ÅMLI KOMMUNE

Dato: 12.05.2026
Vår ref: 26/706-2
Deres ref:
Saksbeh.: Chantal van der Linden
Tlf.

Omklassifisering FV415 strekning Storbrua til Sørdal - Uttalelse på høring - Åmli kommune

Figur 1

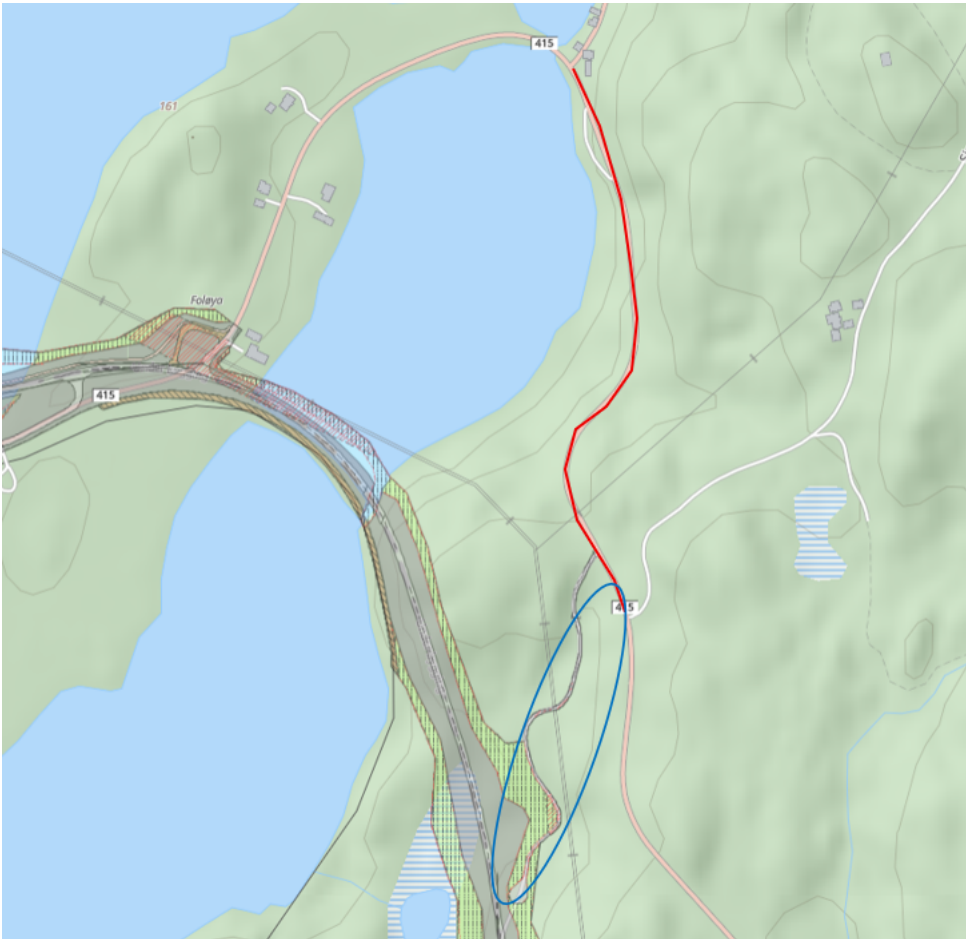
En av hovedårsakene til at Fylkeskommunen foreslår omlegging av veistrekningen, er utfordringene knyttet til den bratte bakken mellom FV3698 og veien «Simonstad» (nordover mot Simonstad 575/577 / Gjerustad), markert med rødt i figur 1. Bakken er trafikkfarlig og vanskelig å vedlikeholde vinterstid – særlig for kommunen, som brøyter men ikke salter veien, slik Fylkeskommunen gjør på sine veier.

Langs veien «Simonstad» (fra dagens fylkesvei 415 og nordover mot Simonstad 575/577 / Gjerustad) bor det 5–7 barn som benytter skolebuss. I lys av Fylkeskommunens ansvar for forsvarlig skoleskyss, og et ønske om å unngå at disse barna får en lengre skolevei enn i dag, spiller kommunen inn to alternativer for den røde veistrekningen i kartutsnittet.

Alt. 1 – Opprettholde rød strekning som fylkesvei

Fylkeskommunen beholder den røde strekningen som fylkesvei for å ivareta trafikksikkerheten for skolebarna. Veien forblir fylkeskommunal og vedlikeholdes som i dag, inkludert salting ved behov. Skolebussen kan da fortsatt kjøre helt til krysset mot Simonstad 575/577 / Gjerustad.

Alt. 2 – Ny tilknytning fra hvit strekning til ny fylkesvei

Den hvite veistrekningen «Simonstad» (nordover mot Simonstad 575/577 / Gjerustad) gis direkte tilknytning til ny fylkesvei (blå ring). Kommunen ber Fylkeskommunen vurdere denne løsningen, da det allerede finnes en veiforbindelse i området. Den røde strekningen kan da omklassifiseres til kommunal

vei og senere avvikles som bilvei.
